SYMPHONY V2 – version log

Revisioni, modifiche approvate, decisioni e verifiche di progetto

Documento	**symphony_version_log** (unico file, aggiornato a ogni revisione). Fino alla rev. 1.5 si chiamava `modify_request1910` : tutto il suo contenuto è riportato qui, invariato
Revisione corrente	**1.26** del 30/10/2026 – R-05: codici JLC di R206/R207, R202 e C35 corretti; R-22: datasheet di U701 (74AUP2G14 Diodes)

24. Netclass e layout della parte RF modificato v1.12

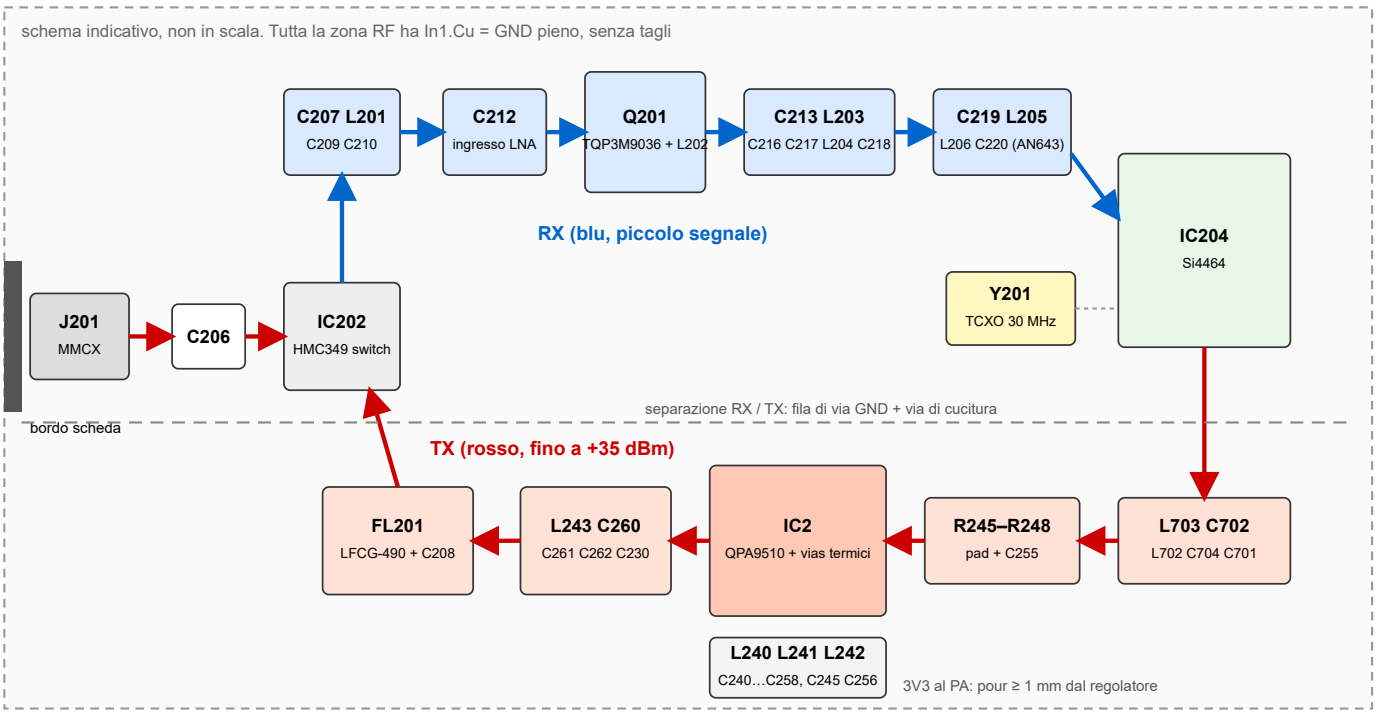
- Riferimento delle linee RF su F.Cu: **In1.Cu = GND pieno** sotto tutta la zona RF, senza tagli e senza altre piste.
- **Linea consigliata: coplanare con massa (CPWG), pista 0.20 mm, distanza dal GND di F.Cu 0.20 mm.** Calcolo: 51 Ω con εr 4.1, 49 Ω con εr 4.5. Microstriscia semplice a 50 Ω: circa 0.17 mm.

- A 435 MHz λ in scheda ≈ 390 mm: piste RF di pochi mm sono corte, ma vanno comunque tenute a 50 Ω, dritte e senza stub. Curve a 45° o ad arco.
- Via di cucitura GND lungo le linee RF e lungo il bordo del GND di F.Cu: **passo ≤ 2 mm** (copre anche le armoniche del PA fino a qualche GHz).

- Prima di sbrogliare, verificare con il calcolatore di impedenza JLCPCB per lo stackup scelto e, se cambia, aggiornare la larghezza della netclass RF_50R.
